Porter à connaissance
relatif au projet de rénovation et d'extension de l'IME
au lieu-dit « les Terres Noires »
85 000 La Roche-sur-Yon

Ce porter à connaissance concerne le projet de rénovation et d'extension de l'IME « Les Terres Noires » sur la commune de La Roche-sur-Yon.

Cette étude a principalement pour objectif de présenter les modifications du projet par rapport au dossier initial et de vérifier que la gestion des eaux pluviales vu que les travaux n'ont pas pu être réalisés dans les 3 ans.

Annexe 3 : Plan de masse du nouveau projet

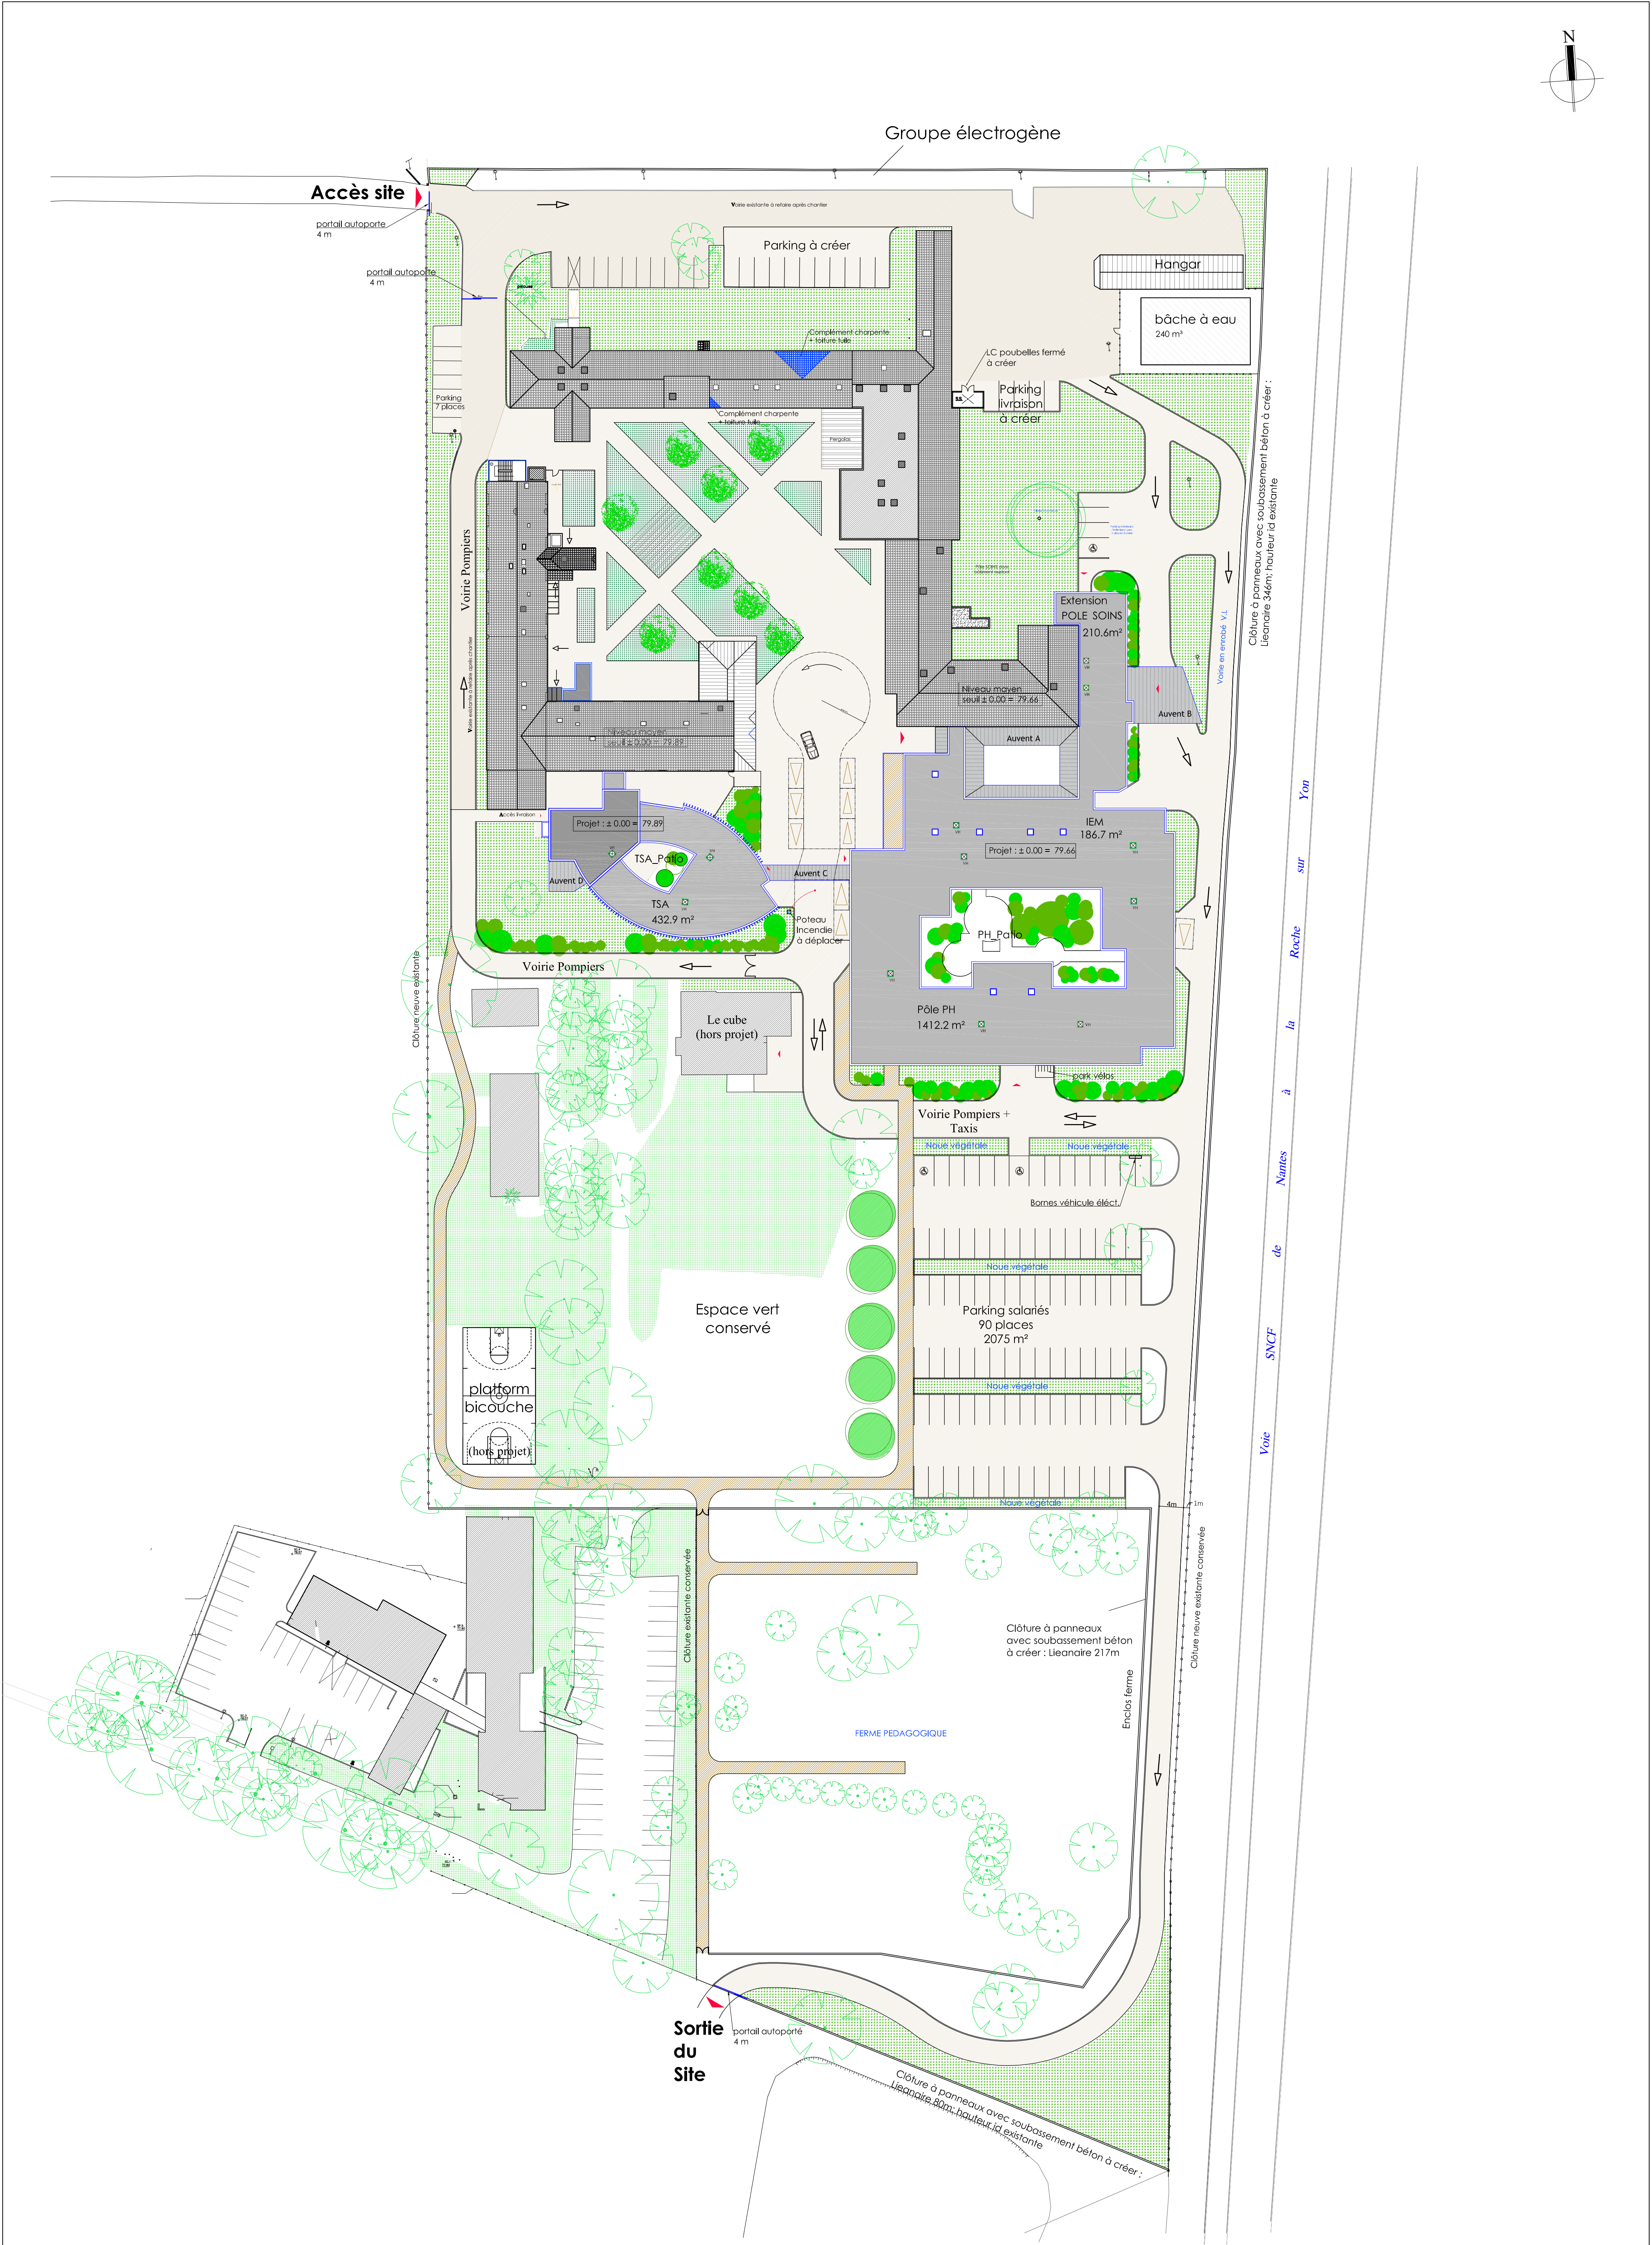
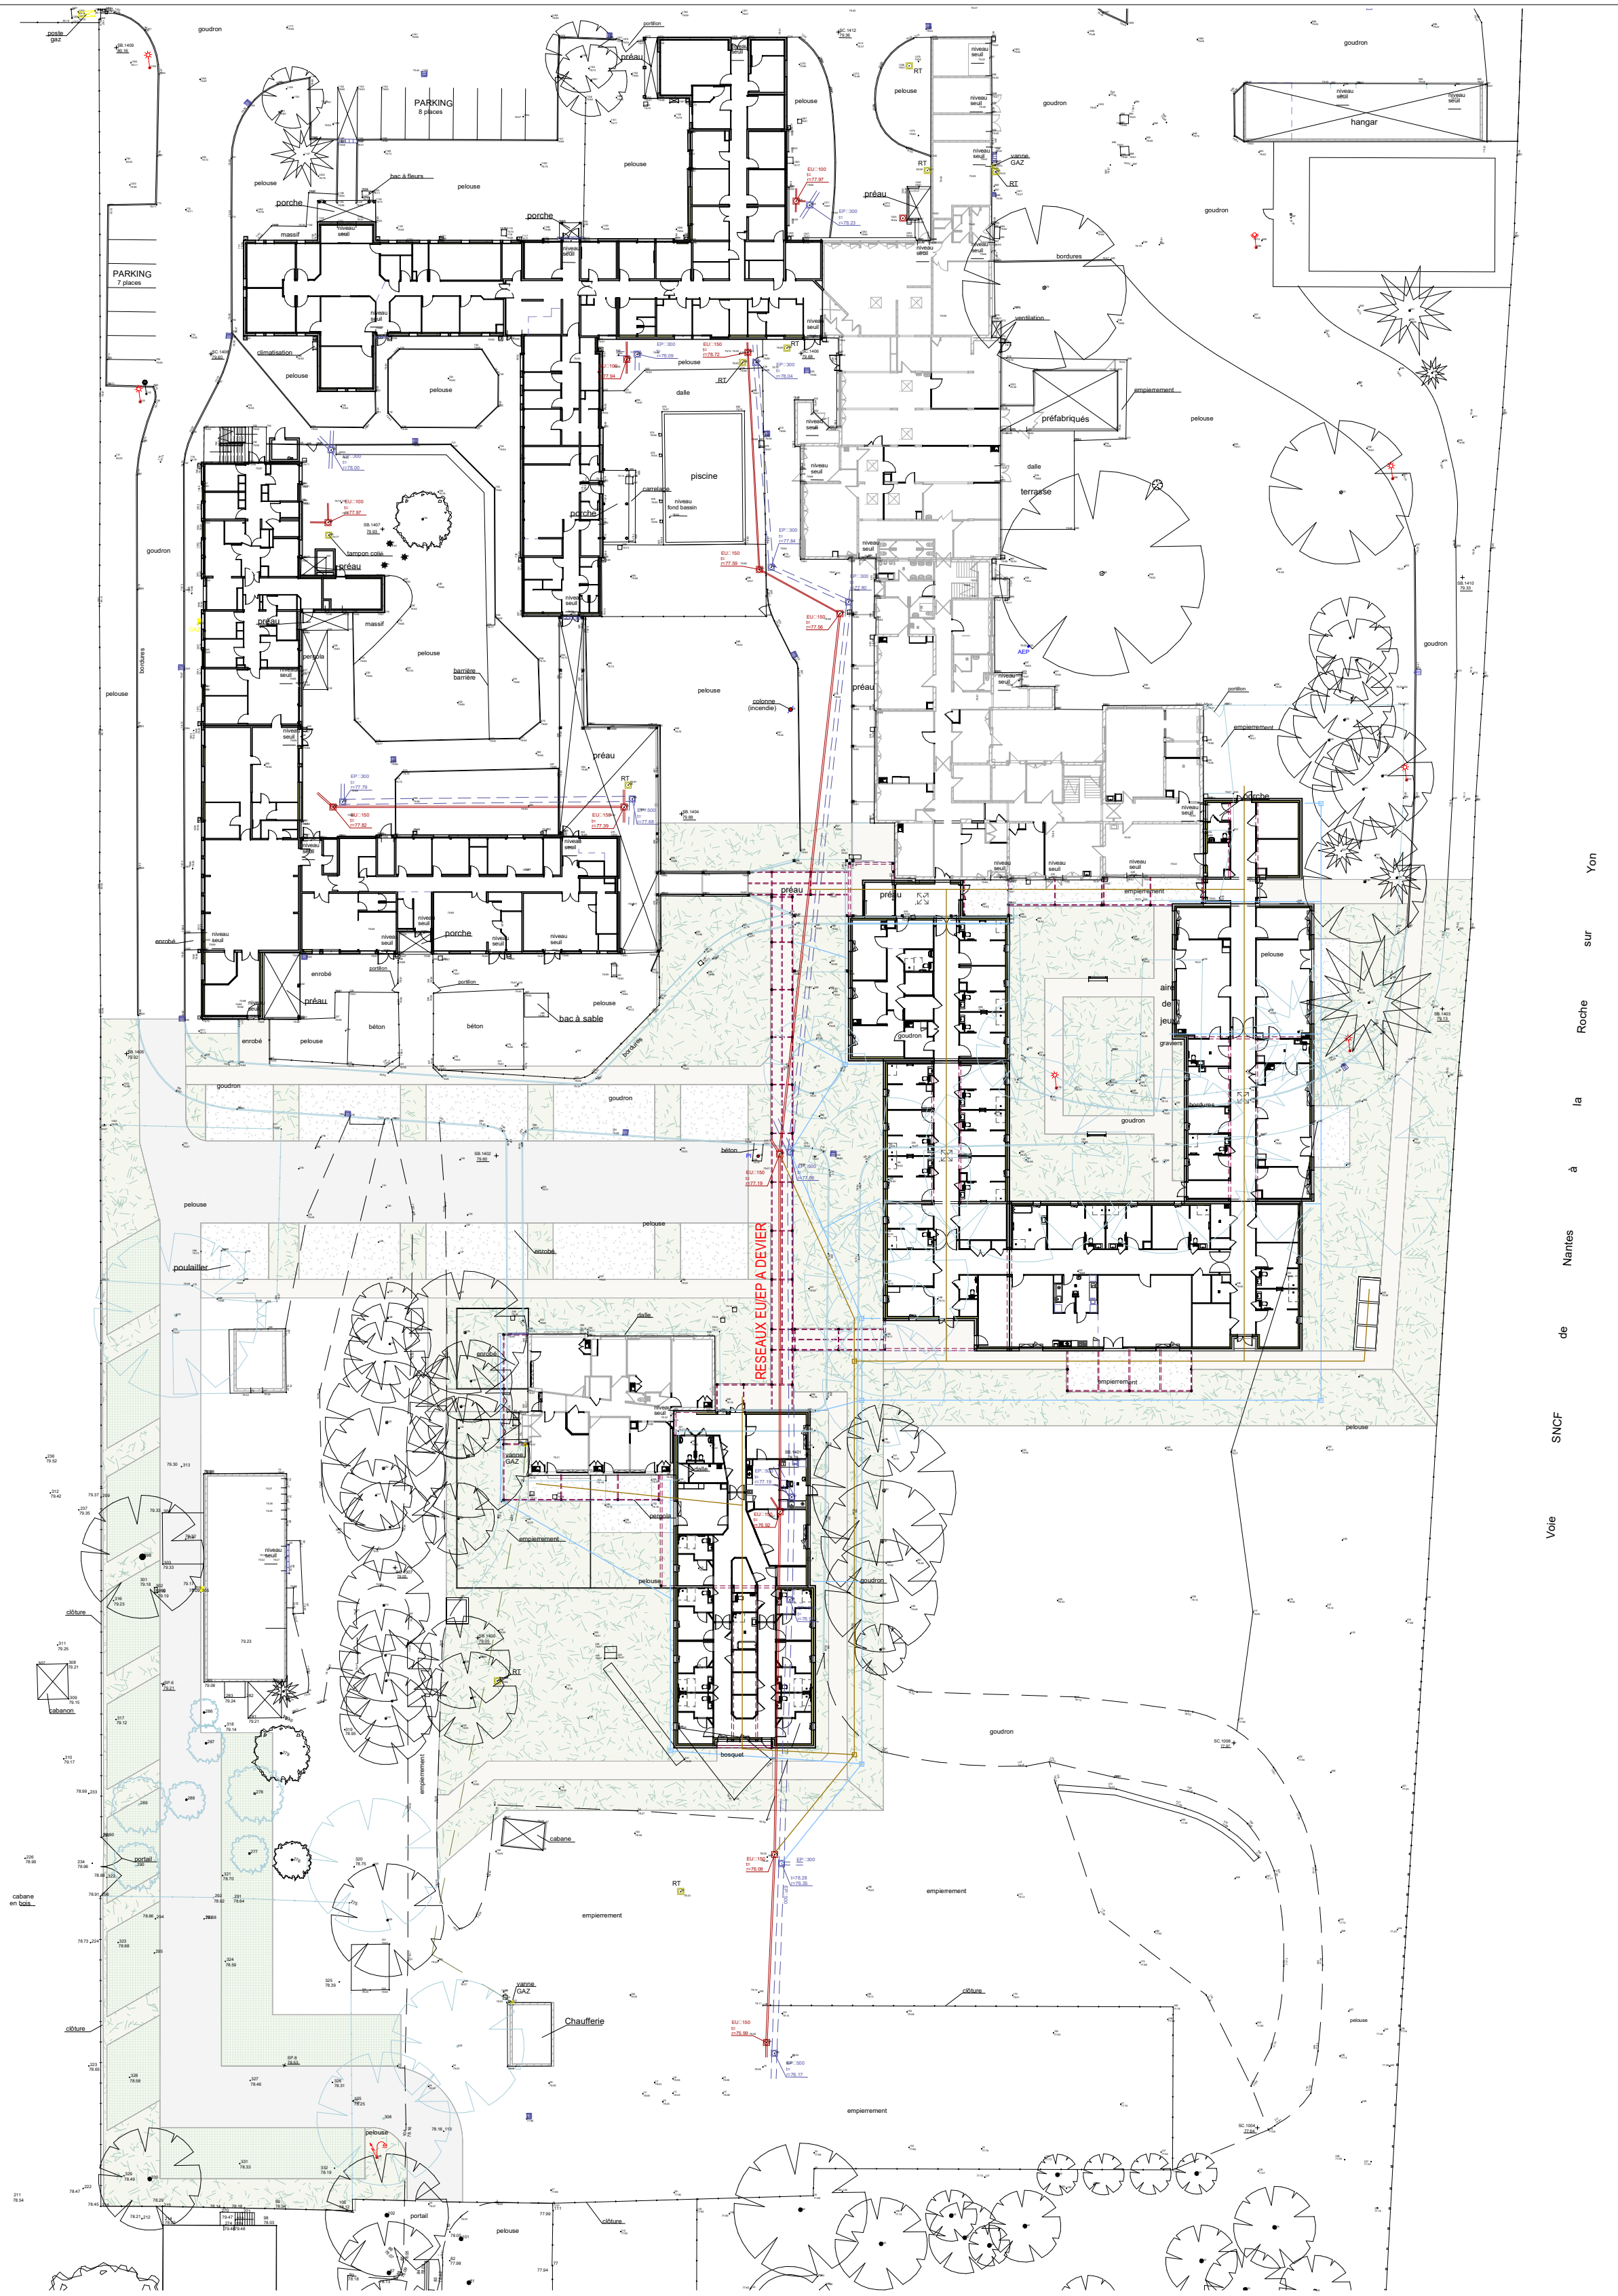
Le nouveau projet comprend :

- la création de deux extensions, au niveau du bâtiment B et du bâtiment « Cube »,
- la création de deux parkings au sud-ouest et centre ouest.

Le projet à changer à la suite de la modification des besoins de l'IME.

Surfaces	Avant-projet	Ancien projet	Nouveau projet	BV amont
Bâtiments	4 387	6 610	6 680	954
Parking et voirie	6 788	11 320	7 100	2 431
Parking perméable	0	0	640	0
Espaces verts	25620	18 865	22 375	2 950
Total	36 795	36 795	36 795	6 335

Nous pouvons constater que le nouveau projet est beaucoup moins imperméabilisé que le premier.

Le volume d'eaux pluviales généré par le nouveau projet est donc inférieur à celui de l'ancien projet du pétitionnaire. La solution prévue dans le dossier loi sur l'eau peut être conservée. Le projet apportera un surplus de 136 m³ d'eaux pluviales pour une pluie centennale par rapport à l'existant.

Les modifications du projet sont donc compatibles avec le dossier loi sur l'eau d'origine.
